## **Reparatur Kit Art.Nr. 8301000588 für Garlando LED Beleuchtung**

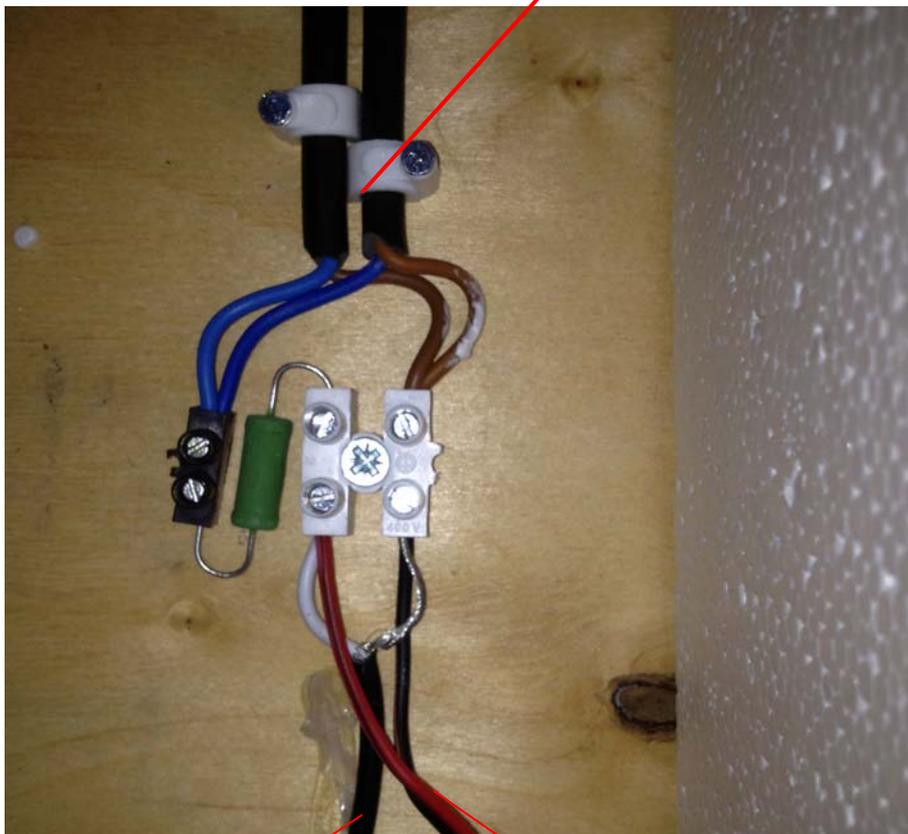
Zum Schutz der LED's ist es notwendig den Widerstand 2R2 5 Watt in die Versorgungsleitung laut Bild einzuschleifen.

Wichtig bei Tischen mit elektronischen Münzprüfer!  
Bitte achten Sie darauf, dass der Widerstand mit der im Lieferumfang befindlichen Blockklemme nur in der Leitung zur Beleuchtung geschaltet wird.  
Da es sonst zu Fehlfunktionen des Münzprüfers führen kann.
